Lettre de sécurité

AX035/23/S

Respect des nouvelles exigences des normes DIN et CEI pour les systèmes Cios VA30

Action corrective : AX036/23/S

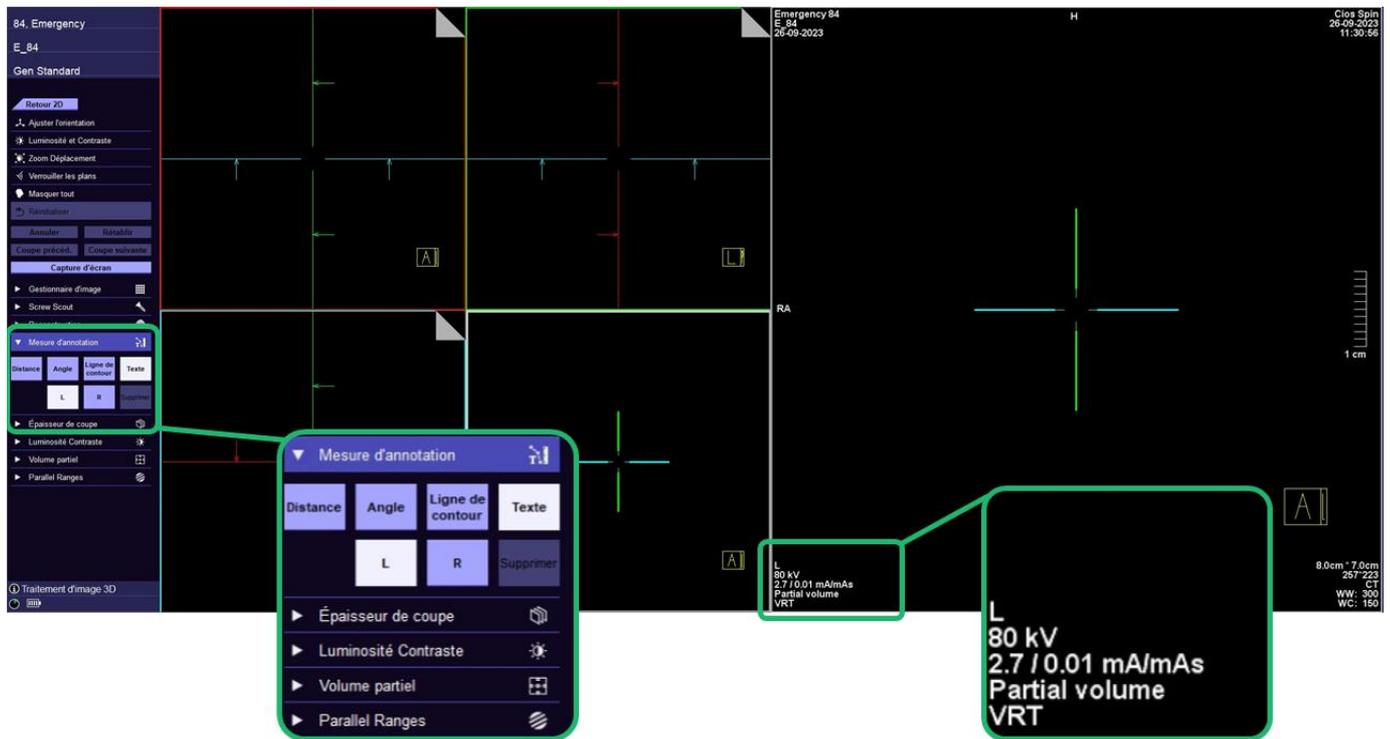
Par rapport à la Norme DIN 6862-3 :

En mode 3D, lorsqu'une information liée à l'orientation du patient (« latéralité ») est importante pour la procédure, l'utilisateur peut prédéfinir l'orientation du patient "G/D" (pour gauche/droite) et celle-ci sera sauvegardée avec l'image clinique (voir ci-dessous la capture d'écran de l'interface utilisateur).

*L/R : G/D (Gauche /Droite)

Notre service technique va installer une nouvelle version logicielle VA30K.

La version logicielle VA30K modifie l'interface utilisateur des systèmes Cios VA30 afin que les normes DIN 6862-3 et CEI 60601-2-54 actuelles soient observées.
